Comitato Proteggiamo il Craguenza / Zaščitimo Kraguojnco

Pulfero, 04/08/2025

oggetto: D.Lgs. 152/2006 – DGR 568/2022 - SVA/SCR/2052 – Verifica di assoggettabilità alla valutazione di impatto ambientale (VIA) del 07.07.2025, nota prot. 0484956 pubblicata sul sito della Regione FVG - Progetto per la costruzione di un impianto eolico denominato “Pulfar”, di potenza nominale pari a 28,8 MW integrato con un sistema di accumulo di potenza nominale pari a 20 MW da realizzarsi nei Comuni di Pulfero, Torreano, Cividale del Friuli, Moimacco e San Pietro al Natisone - OSSERVAZIONI COMITATO “Proteggiamo il Craguenza / Zaščitimo Kraguojnco”

Conclusioni: **Richiesta di assoggettamento a procedura di VIA**

Figura 6 - Localizzazione sito di intervento sull'Atlante Eolico d'Italia – Producibilità specifica a 100 m s.l.m./s.l.m. Fonte: RSE-Web

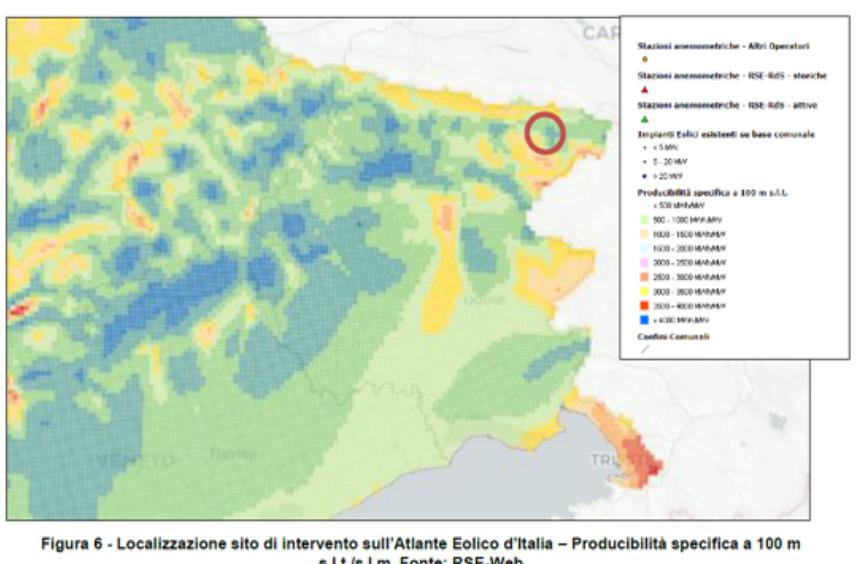
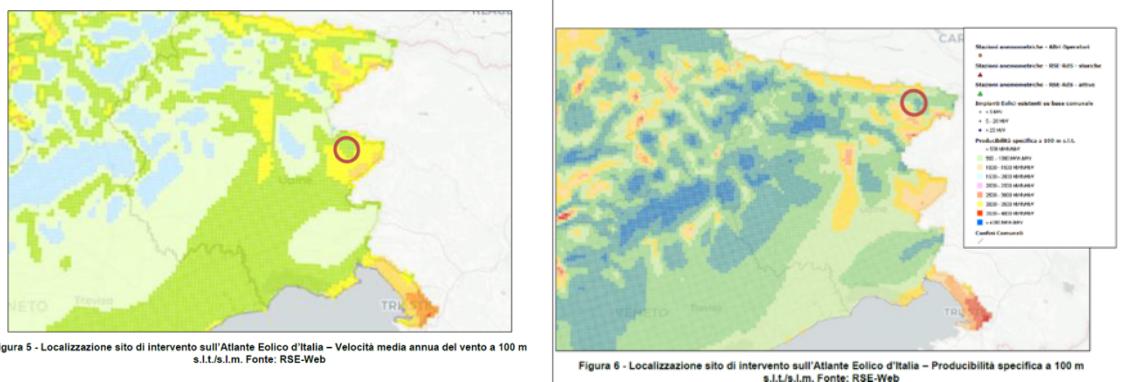
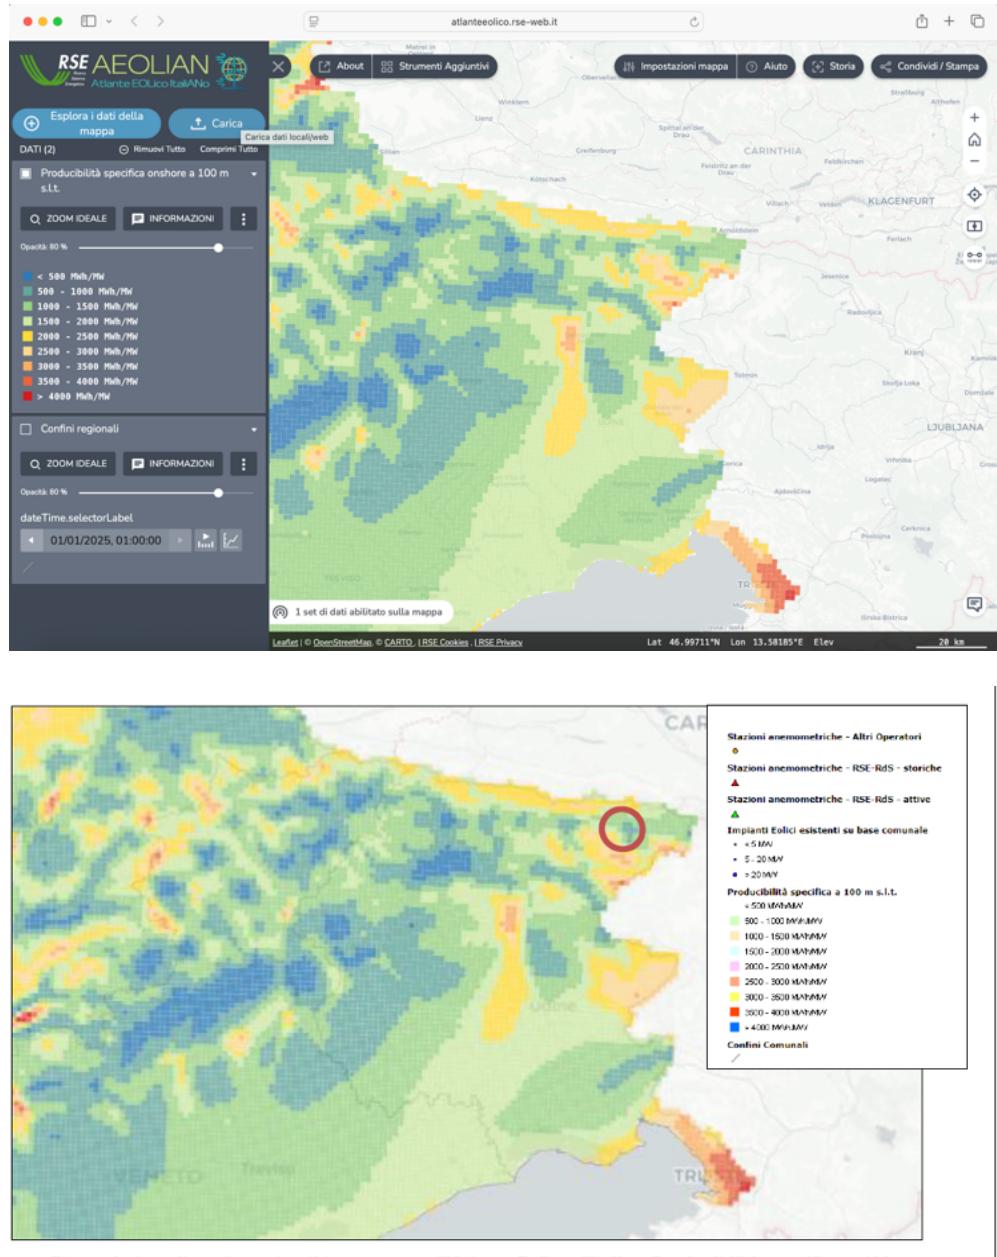
b.2) Dal confronto tra due le Figure 5 e 6 (riportate nuovamente qui di seguito) appare evidente che i luoghi segnalati dal Proponente con un circolo rosso facciano riferimento a due siti diversi tra loro: nella Figura 5 l'area indicata appare correttamente quella del Monte Craguenza, mentre **nella Figura 6 viene indicato un sito differente dal Monte Craguenza**, ubicato nel Comune di Malborghetto-Valbruna o di Pontebba, in Val del Fella.

b.3) Analizzando i dati anemometrici deducibili dalle Figure 5 e 6 e rispettive legende, si nota quanto segue:

- Nella Figura 5 il Proponente identifica l'area del Craguenza in una zona prevalentemente di colore verde chiaro, in cui da legenda in Figura 4 la velocità media annua del vento a 100 m. s.l.t./s.l.m. risulta compresa tra i 4 ed i 5 m/s.

- Nella Figura 6 l'area identificata (Val del Fella) è caratterizzata da una campitura di colore verde scuro: questo colore, **pur non risultando precisamente riconoscibile tra quelli riportati nella legenda sovrapposta all'immagine, sembra essere abbinato dal Proponente al colore blu scuro**, corrispondente in legenda a un dato di producibilità specifica a 100 m. s.l.t. pari a > 4000 MWh/MW, dato che giustificherebbe il potenziale eolico dichiarato dal Proponente come *“compreso tra 2500 e oltre 4000 ore equivalenti”*.

Si segnala tuttavia che, da analoga ricerca sui dati di producibilità specifica onshore a 100m s.l.t. effettuata dagli scriventi tramite lo stesso sito dell'Atlante Eolico citato dal Proponente, il colore verde scuro riportato in legenda identifica valori di producibilità specifica onshore a 100m s.l.t. pari a 500 - 1000 MWh/MW, in contrasto con quanto indicato dal Proponente.

Come si evince chiaramente dalla legenda indicata dall'Atlante Eolico, la producibilità specifica onshore a 100m s.l.t., per l'area identificata dal Proponente in Figura 6 (Val del Fella), caratterizzata da campitura verde scuro, risulta pari a 500 - 1000 MWh/MW, non > 4000 MWh/MW.

Sulla base di quanto sopra esposto, **agli scriventi pare comunque incontestabile che, in ogni caso, il dato dichiarato di "potenziale eolico compreso tra 2500 e oltre 4000 ore equivalenti" non sia attribuibile al Monte Craguenza.**

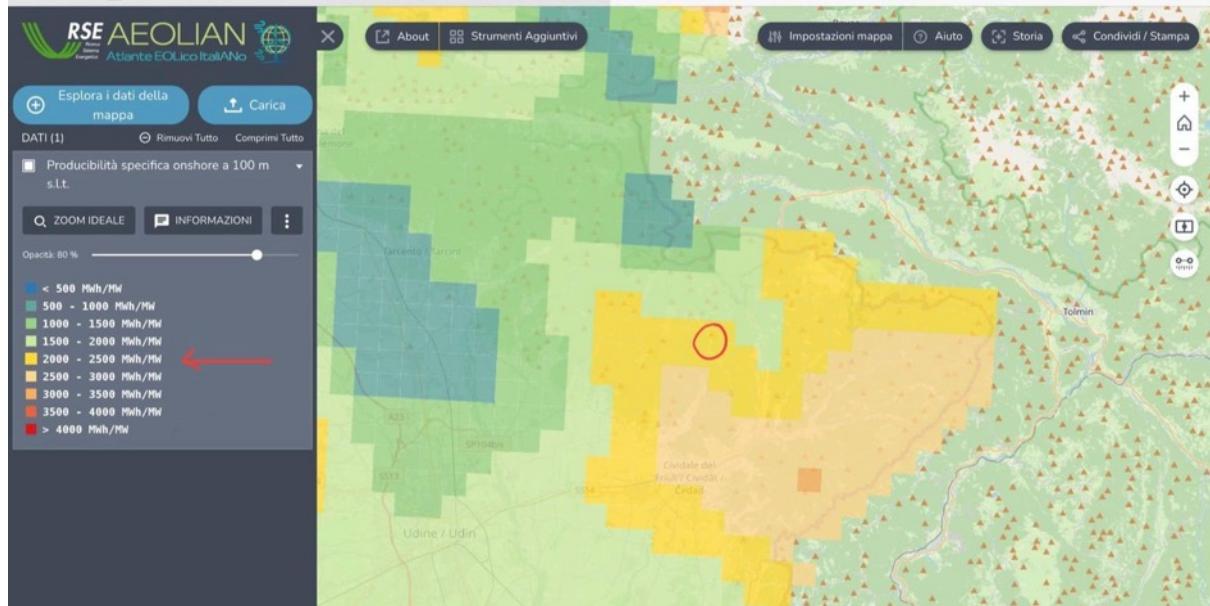
Si fornisce di seguito lo screenshot integrale della pagina web dell'Atlante Eolico d'Italia consultato dagli scriventi, a confronto con la Figura 6:

b.4) In merito invece ai dati di producibilità specifica onshore a 100m s.l.t. dell'area del Monte Craguenza, da analoga ricerca effettuata dagli scriventi a più grande scala, lo stesso Atlante Eolico citato dal Proponente riporta la zona specifica del Monte Craguenza interamente di colore giallo, corrispondente in legenda ad un valore di producibilità specifica onshore a 100m s.l.t. tra 2000 e 2500 MWh/MW (immagine sotto).

Si evidenzia il fatto che tale valore risulta nettamente inferiore rispetto al **“potenziale eolico compreso tra 2500 e oltre 4000 ore equivalenti”** dichiarato nella Relazione, per un valore pari a circa il 40% in meno.

Figura 4 - Frequenza del vento e rosa dei venti nell'area di installazione delle turbine.

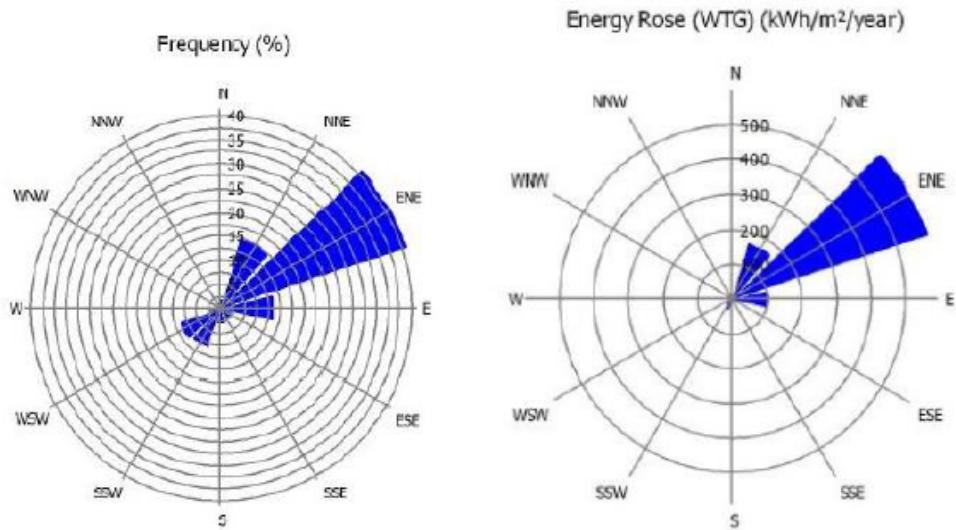
- a pag. 18, par. 5.1 **“Caratteristiche anemometriche del sito”**, si legge **“I dati indicano la frequenza e la distribuzione del vento a lungo termine, con una direzione prevalente verso Ovest-Nord Ovest (Figura 4)”**, tuttavia la Figura 4 (didascalia: Frequenza del vento e rosa dei venti nell'area di installazione delle turbine) riporta come evidente la direzione prevalente Est-Nord Est, che in effetti è il quadrante prevalente dei venti dell'area.

(dettaglio estratto dal documento C24FR001WS012T00_CARTA DELLE DISTANZE DELLE WTG DA STRADE ED EDIFICI)

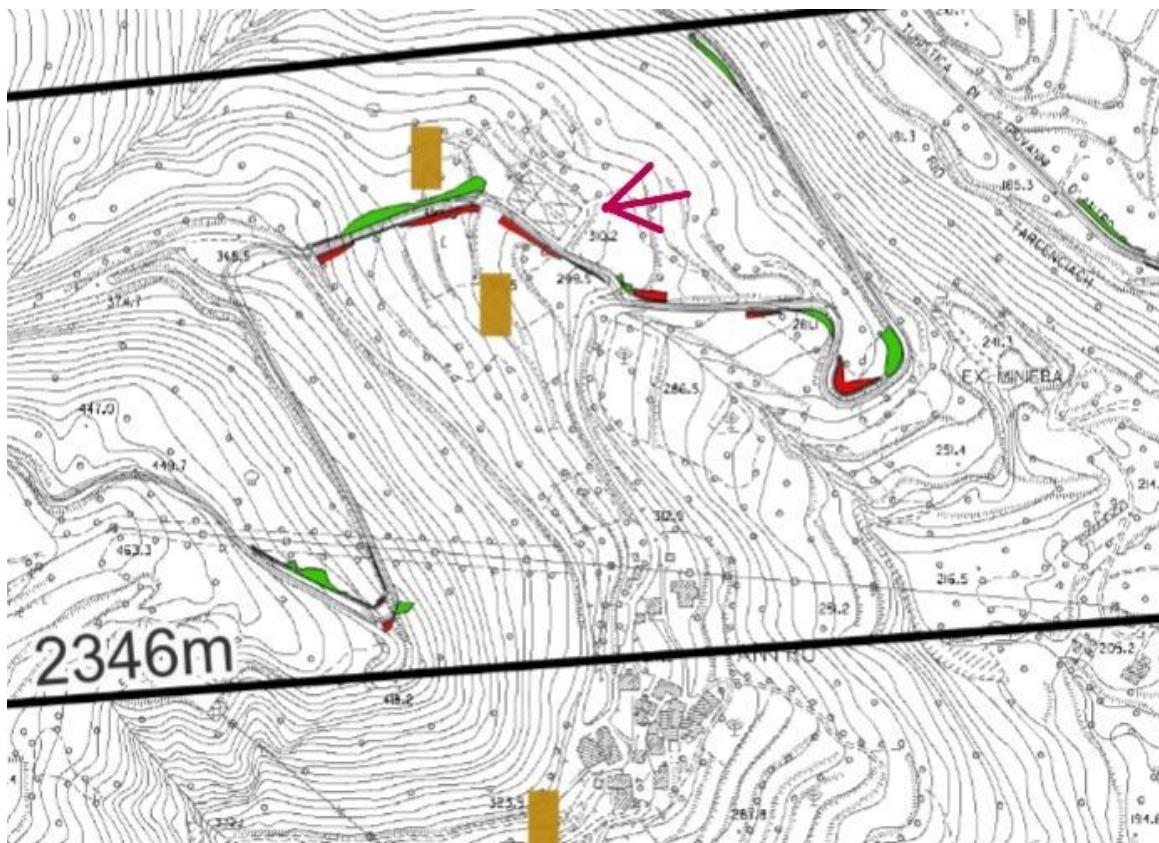
Si segnala che **risulta errato** quanto riportato nella “Relazione di coerenza con la Legge Regionale 4 marzo 2025”, par. 4.2. “Art.3 – Aree non idonee” (pag. 43): *“Coerentemente con quanto riportato al punto precedente, le aree di progetto non interessano aree agricole destinate a produzioni agroalimentari di qualità, quali le produzioni biologiche, le produzioni DOP, IGP, STG, DOC, DOCG, DE.CO. e i PAT.”*, in quanto **sulle particelle individuate operano due Aziende Agricole che aderiscono al regime Biologico ai sensi del Reg(UE) 848/2018** e che producono quindi foraggi per l'alimentazione dei propri capi secondo il disciplinare biologico.

Si evidenzia inoltre che in base alla documentazione progettuale **una delle Aziende Agricole in questione**, nonostante la tutela prevista dalla Legge in quanto area agricola destinata a produzione biologica, **risulterebbe letteralmente tagliata in due dalla realizzazione di un nuovo tratto di strada** previsto dalle modifiche alla viabilità ritenute necessarie dal Proponente.

Come evidenziato nell'immagine sottostante, per evitare lo stretto tornante che porta a S. Giovanni d'Antro il Proponente prevede un tratto stradale di nuova realizzazione posizionato esattamente a

fianco del Cimitero di Antro (con mancato rispetto di un'area di pertinenza cimiteriale, come illustrato più oltre al par. 6 “Osservazioni sulla viabilità”), passando quindi in mezzo all’Azienda citata.

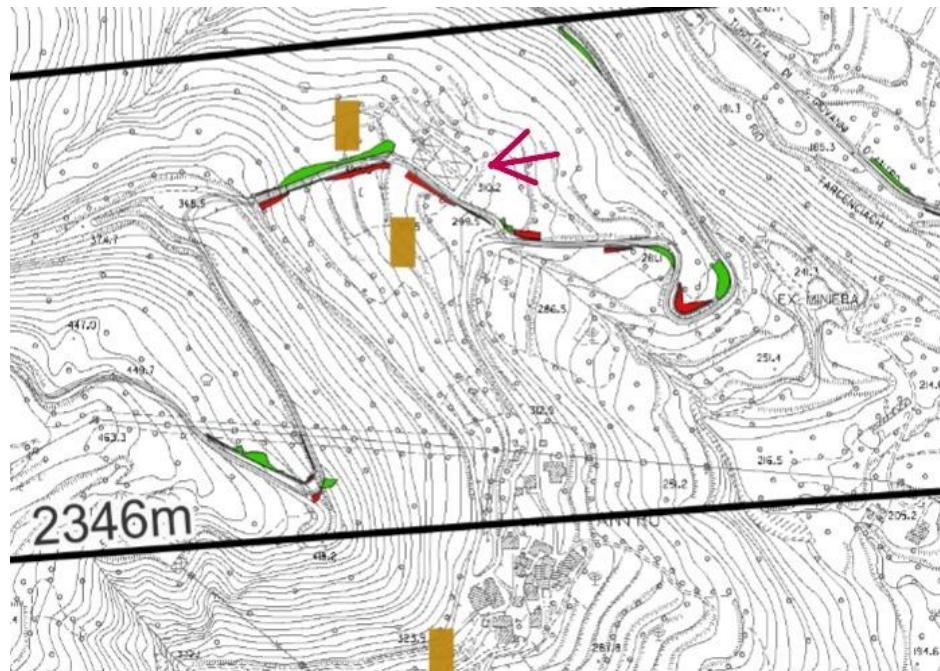
Appare estremamente grave la mancanza tra i documenti presentati dal Proponente di un piano specifico delle modifiche previste per la viabilità: tali modifiche pertanto possono unicamente essere ipotizzate tramite analisi e confronto delle varie carte indicate al progetto, nelle quali gli interventi di modifica risultano segnalati in modo sommario con tratti colorati (in rosso gli interventi di "scavo", in verde di "riporto"), non sempre sovrapponibili tra i vari documenti e soprattutto privi di scale di misura. **Si sottolinea in particolare l'assenza di volumi e altezze degli scavi e dei riporti, necessaria per un'effettiva valutazione degli interventi previsti.**

A valle di tutto, si rileva come la "strozzatura" costituita da Ponte San Quirino rappresenti un evidente ostacolo logistico non considerato dal Proponente nella documentazione progettuale.

(dettaglio estratto dal documento C24FR001WS012T00_CARTA DELLE DISTANZE DELLE WTG DA STRADE ED EDIFICI)

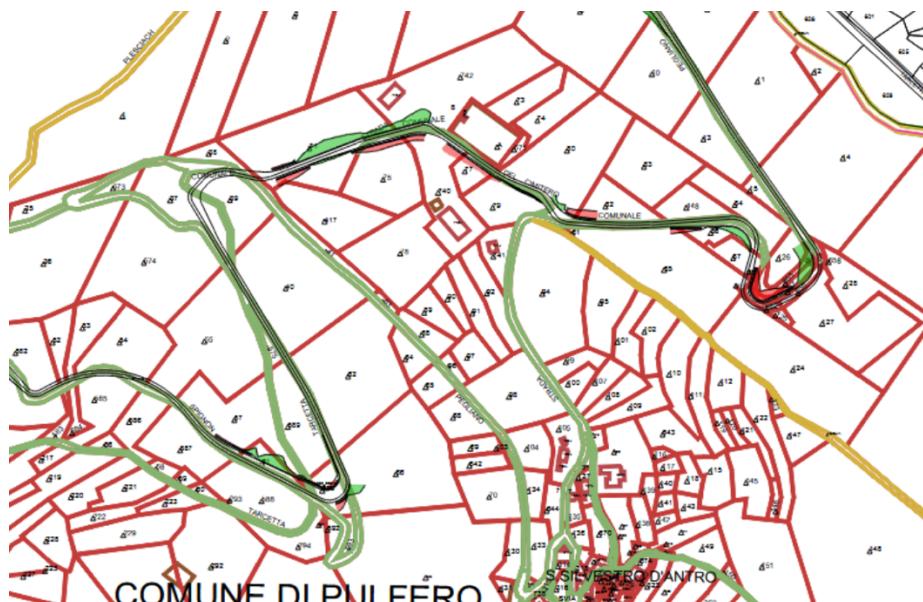
Si evidenzia in particolare che negli interventi elencati è presente un'area di pertinenza cimiteriale (50m) che non viene rispettata, come si evince dalle seguenti immagini:
